D-50
D-550

SERVICE NOTES

SUPPLEMENTARY
to
First Edition

D-50 SN 868200—UP
D-550 SN 869950—UP

D-50 CIRCUIT DIAGRAM SN 868200-up
(Main Board pcb 22925445 04-up)

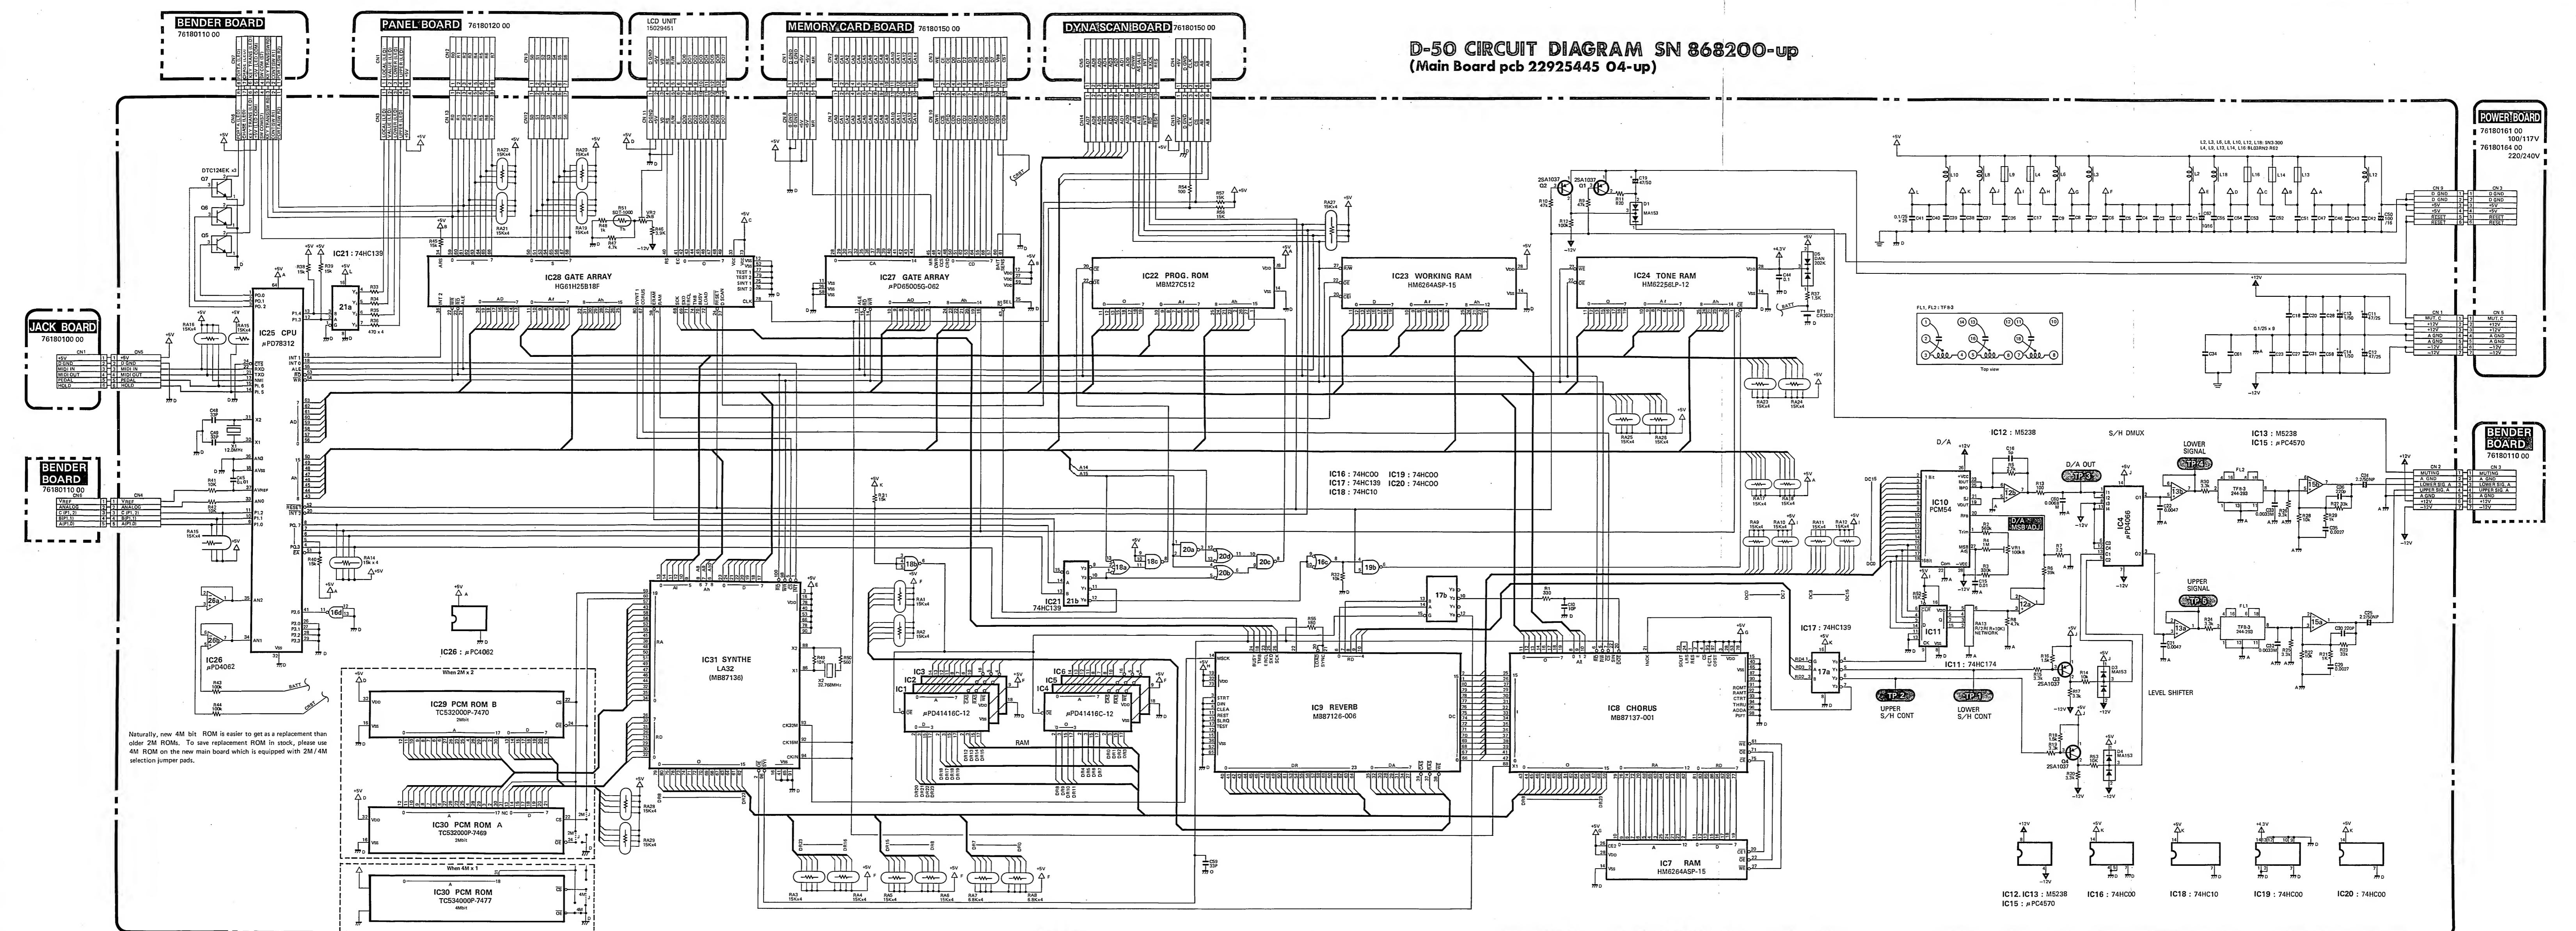
- * LA Chip IC31 (Main board)
- * Program ROM IC22 (Main board)
- * PCM MASK ROM ICs 29 and 30 (Main board)
- * Resistor Arrays
- * Main Board Assy

- * The contents remains unchanged.
- * Main boards bearing foil pattern number 22925445 04 or up are provided with soldering lands which permit jumper selection between 2M and 4M ROMs.
- * On main boards 22925445 04-up, please use 4 M-bit ROM as a replacement to avoid procurement problems of 2 M-bit ROMs.

Re-layout of foil pattern to accommodate new components.

D-550 CIRCUIT DIAGRAM SN 869950-up

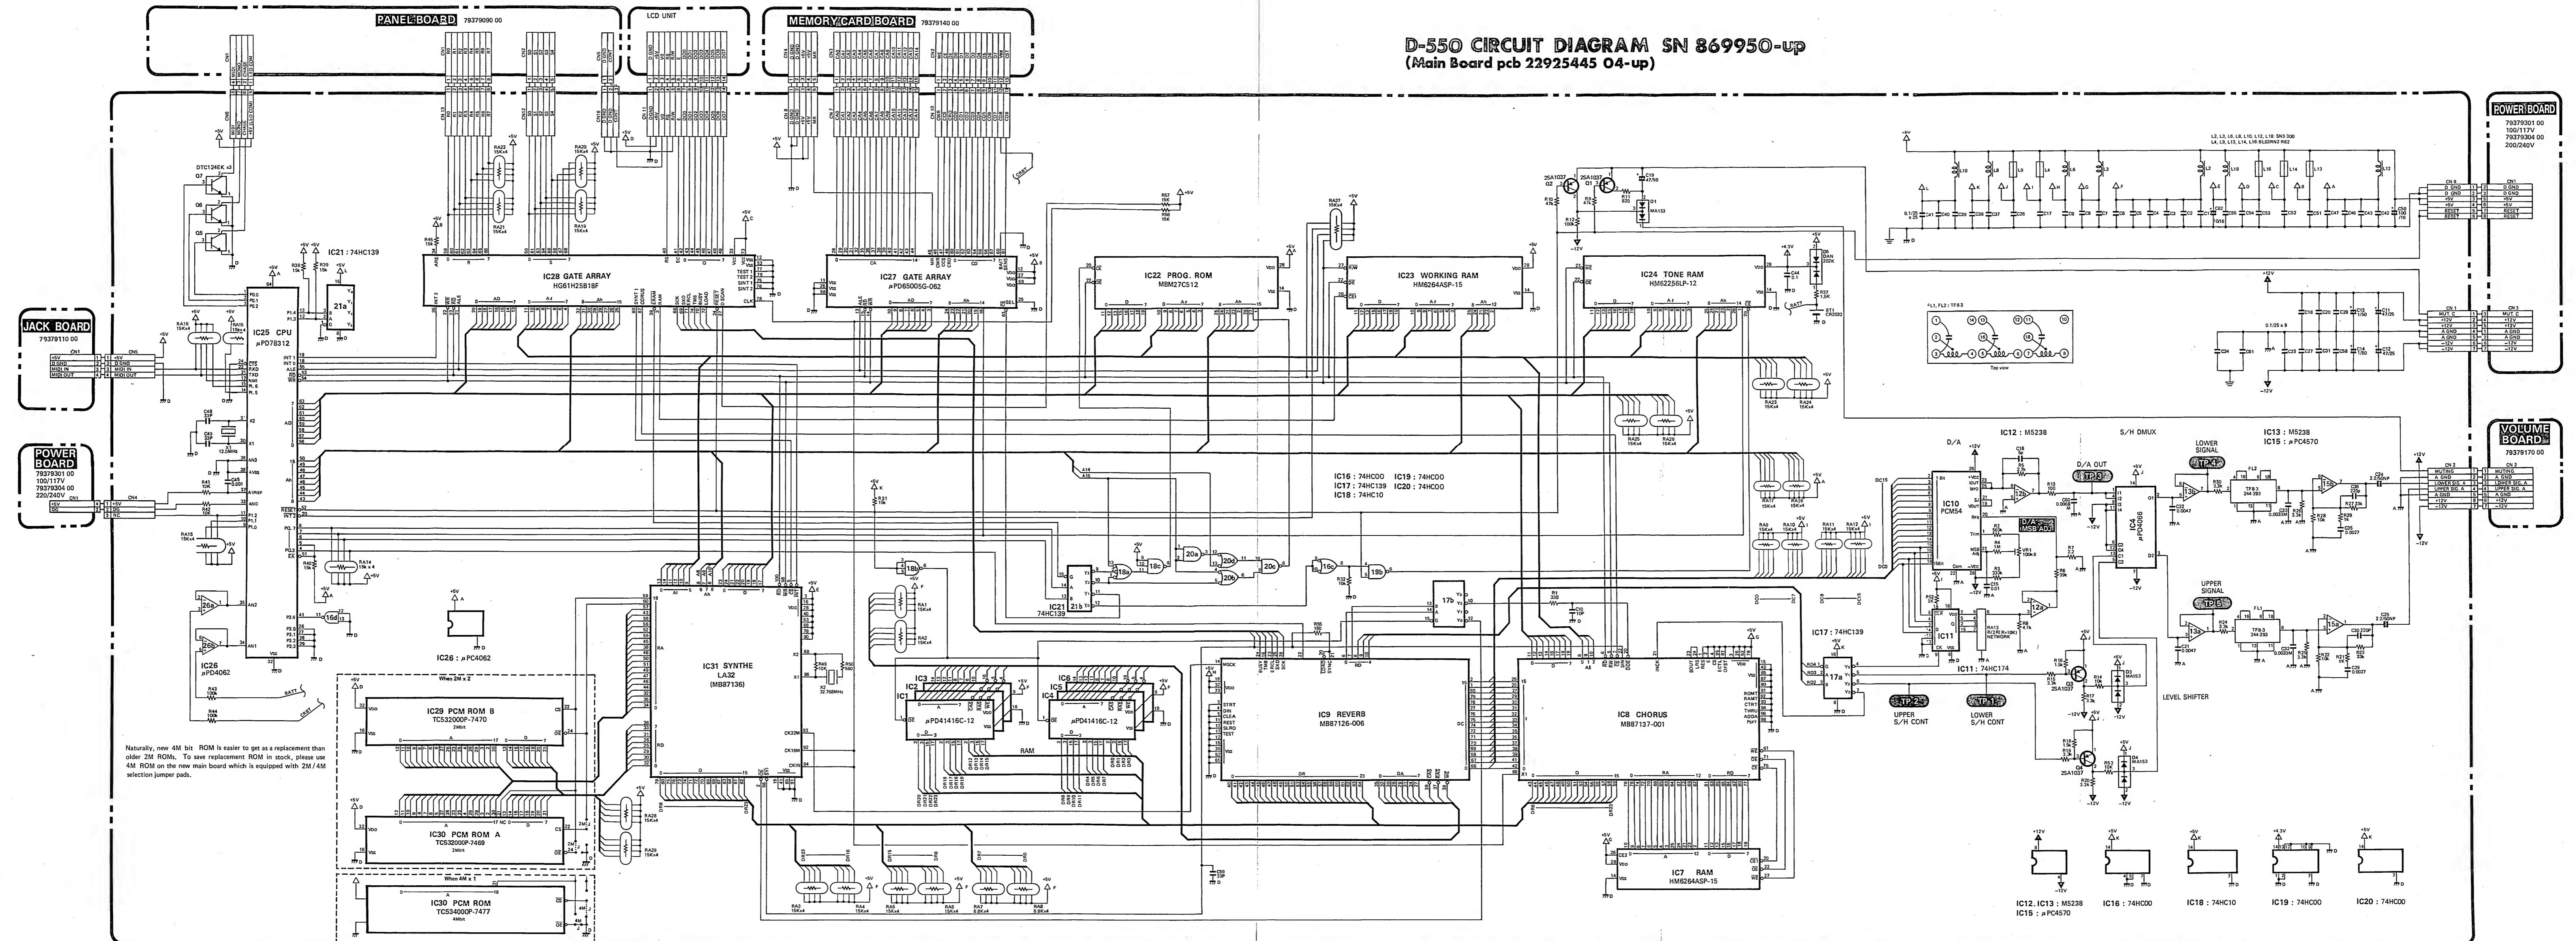
Naturally, new 4M bit ROM is easier to get as a replacement for older 2M ROMs. To save replacement ROM in stock, please order 4M ROM on the new main board which is equipped with 2M selection jumper pads.
